議第14号

多治見都市計画区域のうち多治見市における用途地域の指定のない区域内の建築物の容積率、建蔽率、前面道路及び隣地境界線からの距離に対する高さを定める数値等の変更について

令和2年10月7日提出  
岐阜県都市計画審議会 会長

新旧比較表

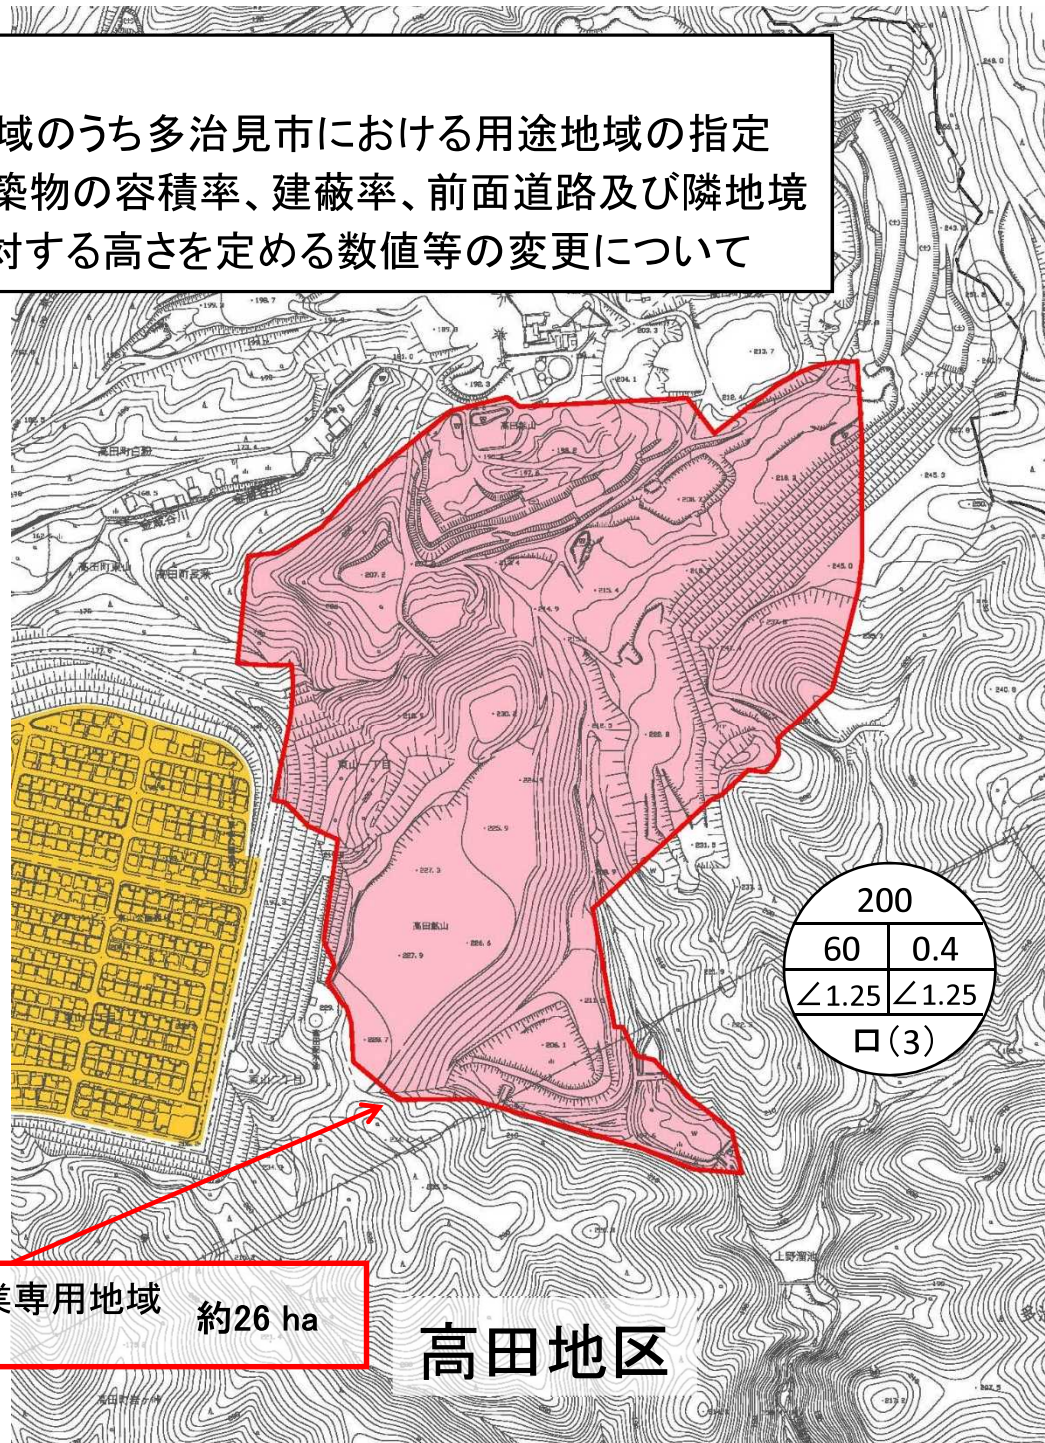
【長瀬地区】  
白地地域 → 用途地域  
約22ha

【高田地区】  
白地地域 → 用途地域  
約26ha

白地地域面積  
Ⅲ 約 6,004 ha  
→ 約 5,955 ha  
(約49 ha の減)
